# 「枝川浄化センター再構築事業」

令和3年4月19日協議終了

申出者	住所 西宮市池田町8番11号 氏名 西宮市上下水道局
設計者	住所 東京都文京区湯島二丁目31番27号 氏名 日本下水道事業団
行為の場所	西宮市 枝川町20-128
敷地面積	58,063 m <sup>2</sup>
施設用途	下水処理施設
建物規模	未定
備考

## 方針：設備機器等の集約

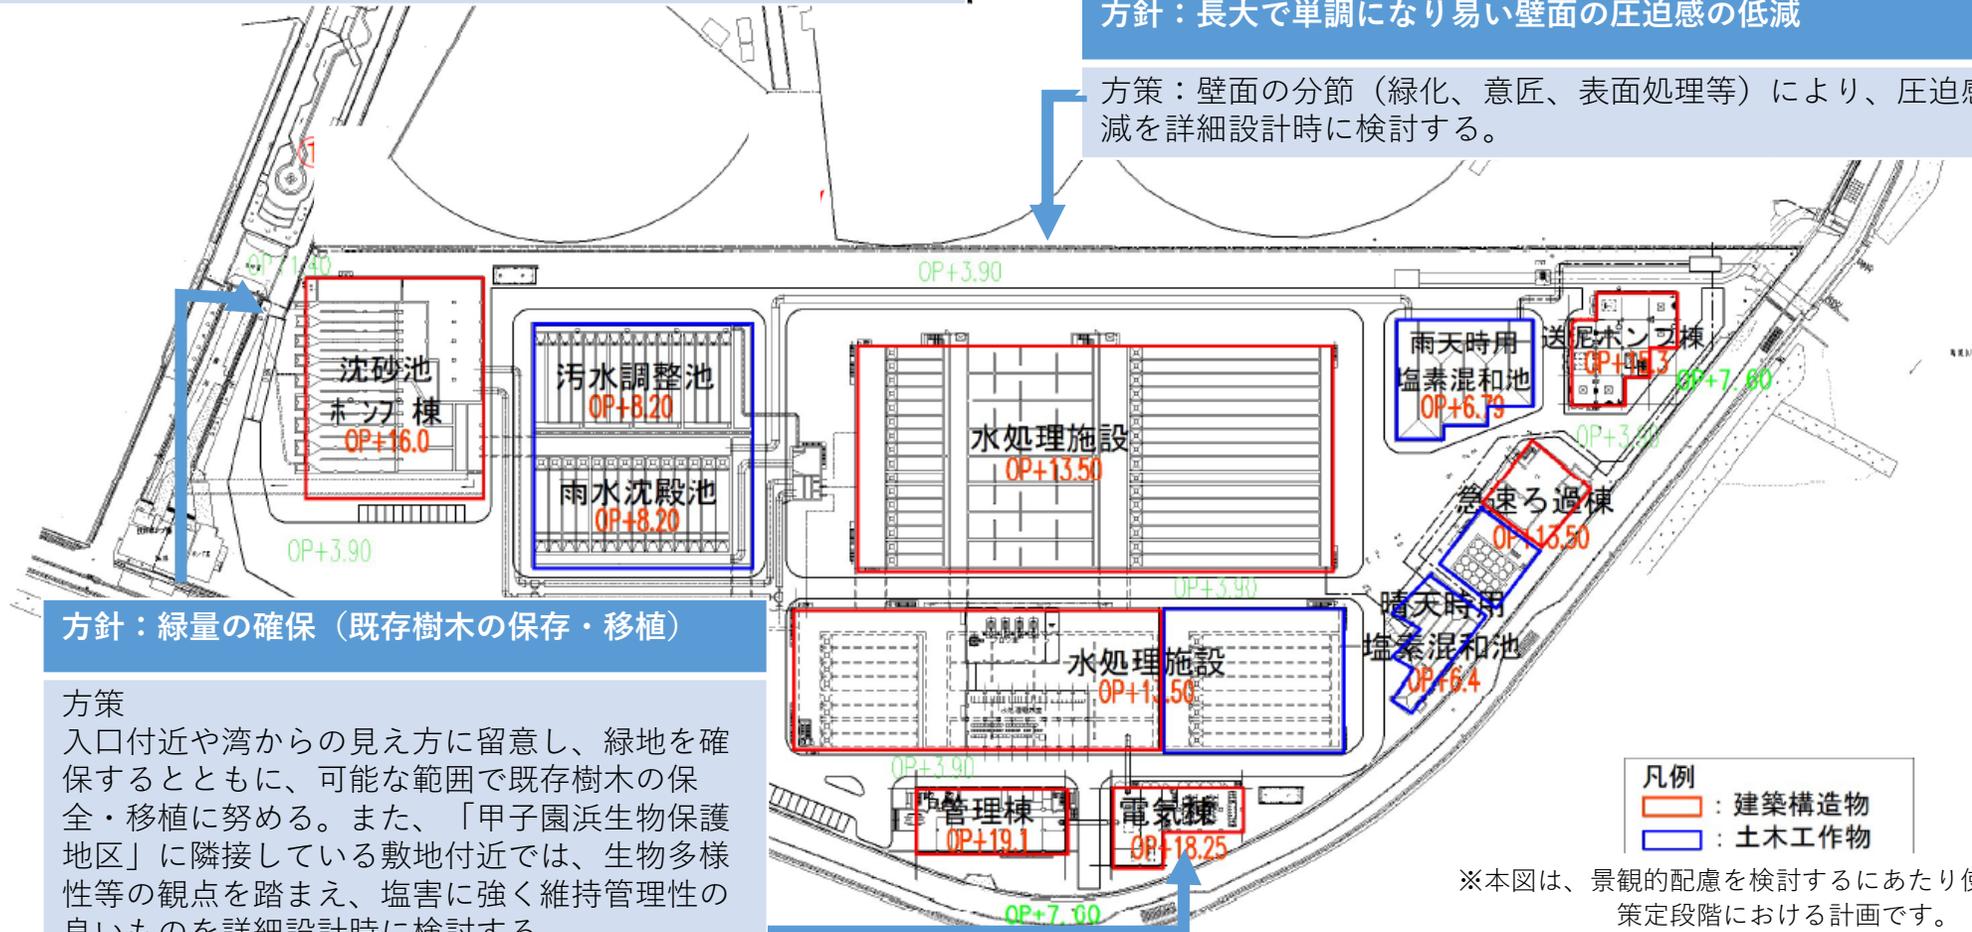
助言の概要及び協議事項	検討結果
<p><b>【全体計画について】</b></p> <p>(1) 周辺には学校施設も多く、見られる対象となる建築であるため、分節や緑化によって単調になりやすい大きな壁面の圧迫感を減少することが重要である。現状の建築のように柱の垂直線により意匠上の分節化を図るなども検討してはどうか。</p> <p>(2) 長大な工業的な壁面が海岸景観を損ねることなく、隣接する公園や護岸遊歩道と一体的な景観となるよう、可能な限り既存樹木は保存・補植することを期待したい。</p> <p>(3) 新規計画に伴い、現状の細かい緑地が無くなるため、ゲート周りに新たに緑地を設ける、壁面にツタを這わすなど代わりの緑量を確保する工夫が必要である。</p> <p><b>【入口部（敷地北西部）について】</b></p> <p>(4) 敷地北西アプローチからの見え方が重要である。3Dモデル①において、沈砂池・ポンプ棟を仰ぐ際に凹凸感がある。上部凸部を南側に後退させるなど、シンプルな見え方になるよう検討してはどうか。（イメージ図①参照）</p> <p>(5) 隣接地に公園やランドもあることから、ゲート周辺にポンプ棟の壁面に重なるようなボリュームのある大きな立木があるとよい。（イメージ図②参照）</p>	<p>(1) 意匠については、詳細設計時に本助言を踏まえて検討します。</p> <p>(2) 約50年にわたり段階的に施設を更新する長期間の事業となるため、途中段階では工事ヤードなどの必要性から植栽の最終段階での配置が難しいが、対象樹木の寿命なども考慮しながら、可能な範囲で既存樹木の保存・移植に努めます。</p> <p>(3) 壁面のツタについては、躯体の点検等の維持管理に支障が出るため難しいが、ゲート周りの進入路を設計する際には、間口緑視率が大きくなるよう努めます。</p> <p>(4) 当該施設は下水を汲み上げるポンプ施設の建物であり、流入幹線の位置及び他の水処理施設の配置より決まっているため、上部凸部のポンプ設備の設置位置を変更することは難しく、また、流入する下水の水位から設定されるポンプ設備の必要高さを決定しており、高さの変更も困難です。</p> <p>(5) 大型車両や重機の進入路となる唯一の出入口ですが、浜甲子園運動公園側には可能な範囲でボリューム感のある高木を配置するよう検討します。</p>

<p>【敷地南側部について】</p> <p>(6) 敷地南直近にはシギチドリの中継地、カモ類の越冬地としてのモニタリングサイト 1000 のコアサイト、及び国指定浜甲子園特別保護地区の干潟が拡がり、絶滅危惧Ⅱ類の猛禽類の飛来も確認されています。海岸沿いの植栽は、保護地区の緩衝帯となることに加え、鳥類の採食や休息にとって重要な、干潟と一体的な保護すべき構成要素であり、周囲の自然環境との調和の観点から緑量の担保や自然植生に配慮した樹種選定がなされることが望まれる。海岸沿いの植生を考慮した場合、ウバメガシやクロマツが良い。管理上難しいのであれば、クスノキやエノキなどを検討してはどうか。</p> <p>(7) 沿岸部からの視認性が高いため、建物の沿岸部には、高木等の豊かな植栽による施設群が見えないぐらいの配慮をしてはどうか。</p> <p>【色彩・仕上げについて】</p> <p>(8) 建物の色彩が暗くならないよう、壁面と窓サッシ、フェンスの色彩は、アースカラーの YR 系（壁面はやや明るく）もしくは白系で統一すると良い。</p> <p>(9) フェンスの土台などのコンクリート擁壁が多いため、はつるなどの表面処理を施すことで、汚れや圧迫感を減少させるデザインが望まれる。</p>	<p>(6) 樹種については、敷地南側の「甲子園浜生物保護地区」や生物多様性の保全、西宮市の地域固有種、国内外来種などの観点も踏まえ、塩害に強く維持管理性の良いものを詳細設計時に検討いたします。</p> <p>(7) 敷地制約上、施設群が見えないぐらいの植栽は難しいと考えますが、可能な範囲で高木の配置を検討いたします。</p> <p>(8) 色彩等については、詳細設計時に本助言を踏まえて検討します。</p> <p>(9) 浜甲子園運動公園側には高低差があり、既存の擁壁も再整備する計画です。この擁壁は段階的に整備することになるため、長期にわたり現況と新設が混在することになるが、新設擁壁については、詳細設計時に本助言を踏まえて検討します。</p>
---	---

方策：配管等については、地中管廊を用いてできるだけ外部に露出しないよう配慮する。

方策：暗い印象にならないよう明るく緑と調和する色彩で統一するよう設計段階に検討する。

方策：壁面の分節（緑化、意匠、表面処理等）により、圧迫感の低減を詳細設計時に検討する。

入口付近や湾からの見え方に留意し、緑地を確保するとともに、可能な範囲で既存樹木の保全・移植に努める。また、「甲子園浜生物保護地区」に隣接している敷地付近では、生物多様性等の観点を踏まえ、塩害に強く維持管理性の良いものを詳細設計時に検討する。
